Évaluation environnementale des projets

Nos réf : EE-1236-16

**Avis de l'autorité environnementale sur le projet de création
de la ZAC du Triangle de l'Echat sur la commune de Créteil
dans le département du Val-de-Marne**

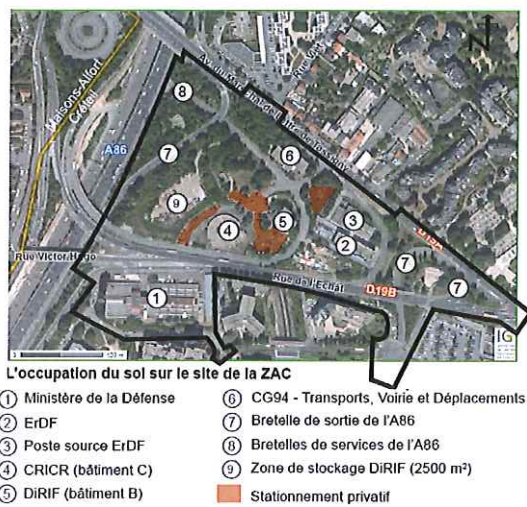
Le projet transforme en quartier urbain un site aujourd'hui principalement occupé par un système d'échangeur autoroutier, ce qui nécessite une restructuration importante du réseau viaire du site qui aurait mérité d'être mieux explicitée.
